Auszug aus der Beschlussvorlage Dr.-Nr. 4835/2009-2014 des Bauamtes A) Räumliche Lage

C) Änderungswunsch für den Bereich Gemarkung Heepen, Flur 4, Flurstück 1897 (Graf-Bernadotte-Straße / Baderbachweg)

Plankonzept Architekt A. Rosa

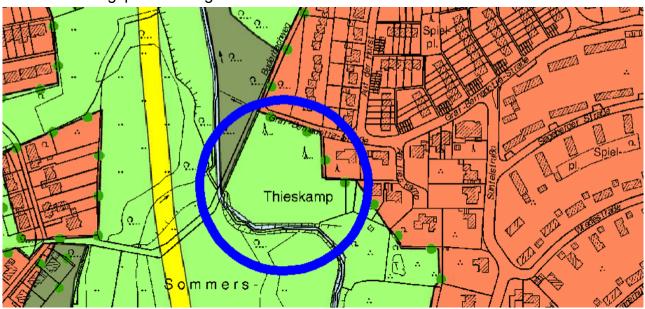
Im Flächennutzungsplan müsste die Darstellung von Grünfläche in Wohnbaufläche geändert werden. Im Verhältnis zu anderen Stadtbezirken gibt es im Stadtbezirk Heepen noch viele Wohnbaulandreserven.

Im rechtsverbindlichen Bebauungsplan müsste die festgesetzte öffentliche Grünfläche mit der Zweckbestimmung "Parkanlage" im Bereich des Flurstückes 1897 in ein Wohngebiet geändert werden. Dadurch würde der öffentliche Grünzug auf der Ostseite des Baderbaches in einem Abschnitt, der an der engsten Stelle ohnehin nur 50 m breit ist, vollständig unterbrochen, während selbst eine Einschnürung auf einen schmalen uferbegleitenden Fuß- und Radweg stadtplanerisch nicht befriedigend wäre. Das für 3 Bautiefen südlich der Bernadotte-Straße ausgelegte Bebauungskonzept stellt in der gewählten Größe und Ausformung in dieser Situation keine angepasste Wohngebietserweiterung dar, so dass es aus städtebaulicher Sicht nicht als anzustrebende Siedlungsarrondierung eingestuft wird. Abgesehen davon würde sich eine vorgeschlagene Zweigeschossigkeit nicht in die Charakteristik des eingeschossigen Siedlungsrandes einfügen.

Das Grundstück liegt im Bereich des schutzwürdigen Biotops "Baderbachtal und Lutteraue südwestlich des Hofes Meyer zu Heepen" ist, welches eine wichtige Biotopverbundachse zwischen dem Teutoburger Wald und dem Bielefelder Osten und als Lebensraum für Flora und Fauna von besonderer Bedeutung ist. Das Zielkonzept Naturschutz stellt diesen Bereich daher als Naturschutzvorranggebiet dar. Darüber hinaus liegt das Grundstück im Geltungsbereich des Landschaftsplanes Bielefeld-Ost und ist als Landschaftsschutzgebiet festgesetzt. Aus Sicht des Naturschutzes und der Landschaftspflege sollte daher der Landschaftsraum im Bereich des Baderbaches nicht durch eine weitere Bebauung eingeschränkt werden, der Planung kann nicht zugestimmt werden.

Im rechtsverbindlichen Bebauungsplan III/H 2 Teilplan 2 ist die Grundstücksfläche, auf welcher die Bebauung geplant ist, als öffentliche Grünfläche festgesetzt. Dieser landschaftlich geprägte Erholungsraum ist wesentlicher Bestandteil des Grüngürtels um die Kernstadt und besitzt eine hohe bedeutende Rolle innerhalb des Bielefelder Grünsystems. Im Bereich der Graf-Bernadotte-Straße weist der Grünzug seine schmalste Stelle auf. Eine weitere Einengung dieses Gebietes würde den landschaftlichen Charakter des Auenbereiches des Baderbachtals erheblich beeinflussen und die Qualität des Erholungsraumes deutlich mindern. Daher wird eine Bebauung aus grünplanerischer Sicht abgelehnt und der Änderung des FNP bzw. des B-Planes nicht zugestimmt.

Eine Bebauung ist aus gewässerökologischer Sicht abzulehnen. Sie würde den gewässerökologischen Entwicklungszielen zuwider laufen.

Diesbezüglich wäre die Errichtung eines Wohngebäudes direkt an der Graf Bernadotte Str. möglich.

Für die weitere Bebauung sind genauere Untersuchungen, d.h. Auswertung der vorhandenen Hochwassergefahrenkarte sowie Überlegungen zur Absicherung des natürlichen Rückhaltepotentials und der natürlichen Entwicklung des Baderbachs erforderlich.

Aus den in § 1 Abs. 6 BauGB nicht abschließend aufgezählten Belangen, die bei der Abwägung zu berücksichtigen sind, lässt sich schließen, dass hinsichtlich der Wohnbedürfnisse der Bevölkerung und der Bevölkerungsentwicklung kein ausdrückliches Planerfordernis für eine nach außen gerichtete Baulanderweiterung besteht, zumal im B-Plan-Gebiet selbst noch Wohnbaureserven bestehen (z.B. Auf der Brinkhufe 16). Die Belange des Umweltschutzes, insbesondere des Naturschutzes und der Landschaftspflege, aber auch die Belange von Freizeit und Erholung sowie die Gestaltung des Orts- und Landschaftsbildes sprechen hier eindeutig gegen eine Wohngebietserweiterung an dem geplanten Standort. Die bislang im Flächennutzungsplan, im Bebauungsplan und im Landschaftsplan dargelegten städtebaulichen Ziele der Gemeinde sollten auch für die künftige städtebauliche Entwicklung und Ordnung im Sinne des § 1 Abs. 3 BauGB beibehalten werden.
